Rückmeldung von:

Stand: 12.09.2024

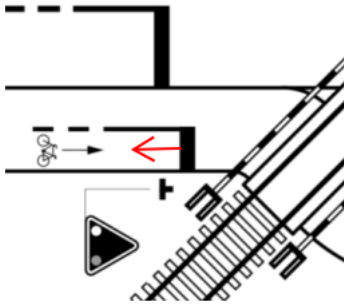
VSS-37	9.1			Lichtraumprofil Strasse, Abb 9.2: Die Abbildungen entsprechen nicht der Norm VSS 40 200 und VSS 40 201: die minimale Höhe ist 4.20 m (bei 30 km/h, 4.40 m bei 50 und 60 km/h, 4.50 m bei 80 km/h). Woher kommt das Mass 0.30 bis 0.50 m auf dem Trottoir mit Höhe LRP Strasse?	Masse gemäss Norm VSS 40 201 aufführen, z.B. Höhe LRP Strasse = 4.20 bis 4.50 m für v = 30 bis 80 km/h.	Z	Wird angepasst → meg
SBB-75	9.1	Abb. 9-2	T	Trottoir < 2m ist nicht ganz klar Wenn b<2m: Muss der Mast "genau" 20cm davon weg sein? Oder ist das ein Mindestmass?	Trottoir-BREITE < 2 m Ergänzung "<" oder ">" bzw. geltende Grenzwerte	Z	Wird angepasst → meg
CFF-08	9.1	Page 95-96-97	R	Plusieurs abréviations sont restées en allemand (AB, ZPT, LRP-B, NRA)	Changer les acronymes germanophones pour les acronymes francophones	D	2. Lesung
